## Tilbakemelding gjennomgang av uformell innsending

**Under følgjer kommentarar til punkt i gjennomgang av uformell innsending, jf. telefonsamtale 18.2.2016. Kommunen vil gje tilbakemelding på dei ulike punkt.**

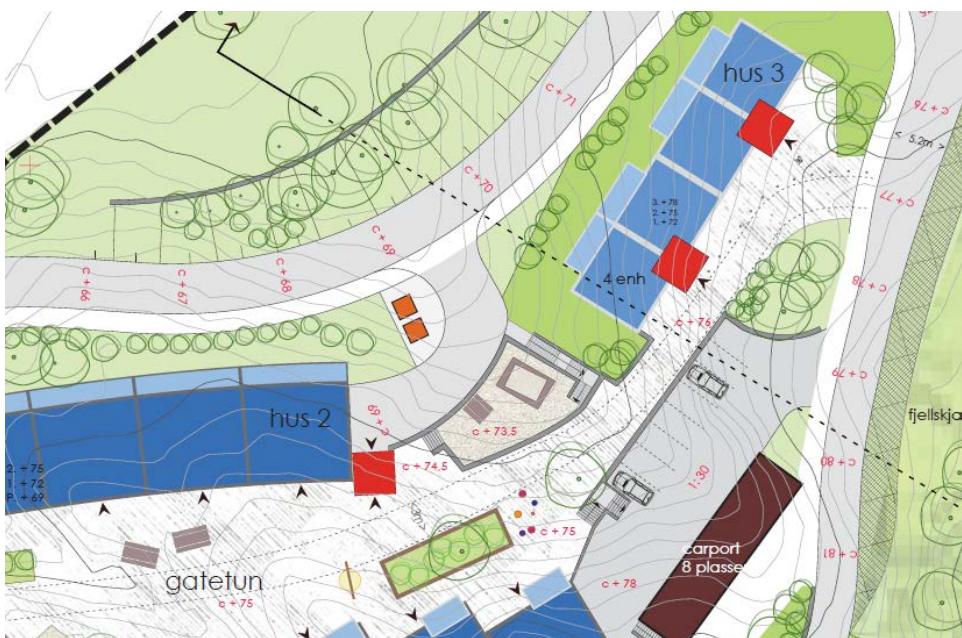
- Planlagde murar langs veg og langs gatetun lyt synast i plankartet, og me vart i førre møte einige om at høge murar bør avtrappast, gjerne med beplantning i mellom. Dette går ikkje fram av planmateriell.

Kommentar: murar langs veg o\_SKV er vist i plankartet, men ikkje internt i byggeområda då det ikkje er ynskjeleg å låse murane så detaljert når det gjeld plassering. Dette må gå fram av rammesøknad, og mange av murane er vist i illustrasjonsplanen. Planeringshøgder på gatetun/parkeringsplassar vert lagt inn i plankartet. Høgder på veg er med i plankartet. Føring for murar vert lagt inn i føresegnene.

Avtrapping er ynskjeleg, men i nokre tilfelle og i dette terrenget er det ikkje arealeffektivt eller ynskjeleg at den vert avtrappa for kvar 2 meter. Løysing for korleis høge murar kan avtrappast er vist i illustrasjonssnitt 1 – 3.

Illustrasjonsplan

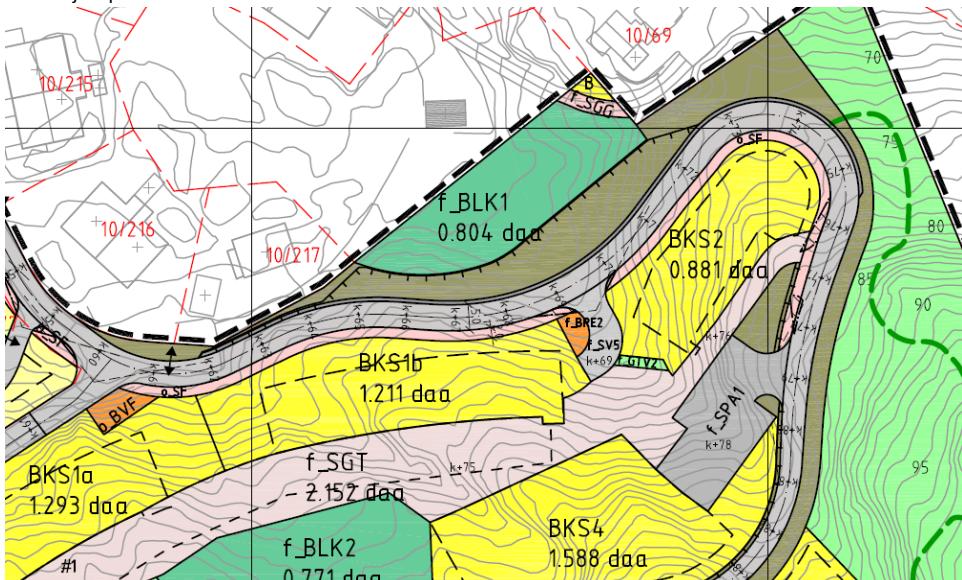
- Det er litt uklart korleis gatetun med ulike funksjonar skal fungere. Dersom gatetun skal fungere som tilkomst for utrykningskjøretøy så lyt det vere ein tydeleg veg fram gjennom tunet, og denne kan ikkje vere i direkte konflikt med andre formål.

Kommentar: gatetunet vert endra og ført fram forbi område BKS2 slik at det strekk seg heilt ut til veg o\_SKV. På denne måten vert det tydlegare at utrykkingskjøretøy kan køyre inn på gatetunet og ikkje i konflikt med andre føremål, sjå utsnitt under.

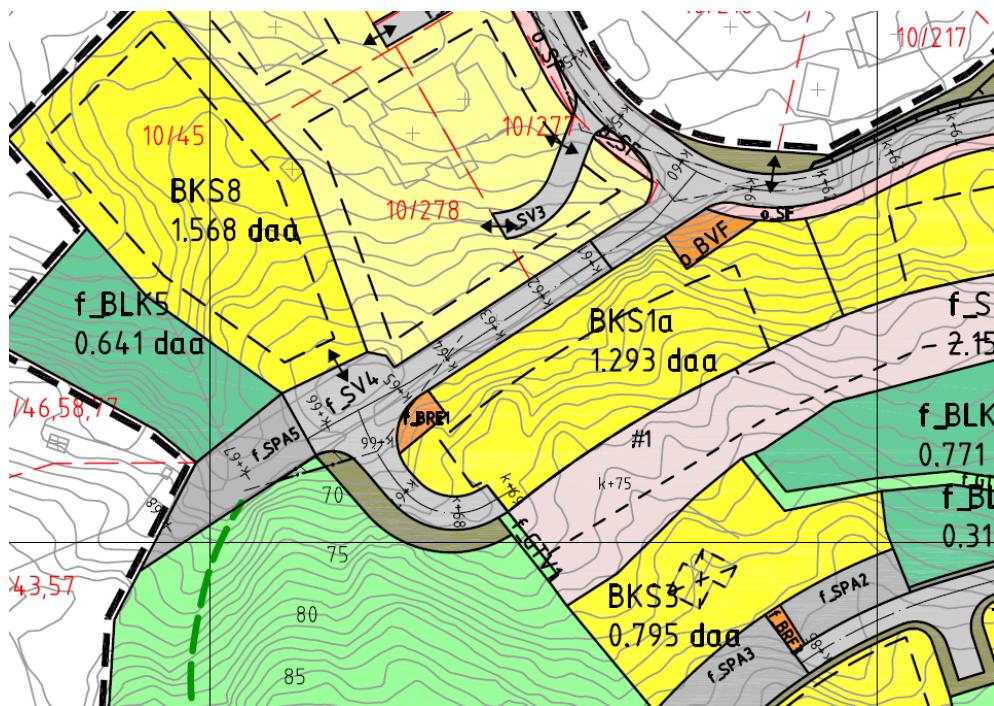
- Parkeringsplass for eksisterande hytter ved BKS8 ser ikkje ut til å vere ivareteke.

Kommentar: forslag til endring av område for parkering for eksisterande hytter.
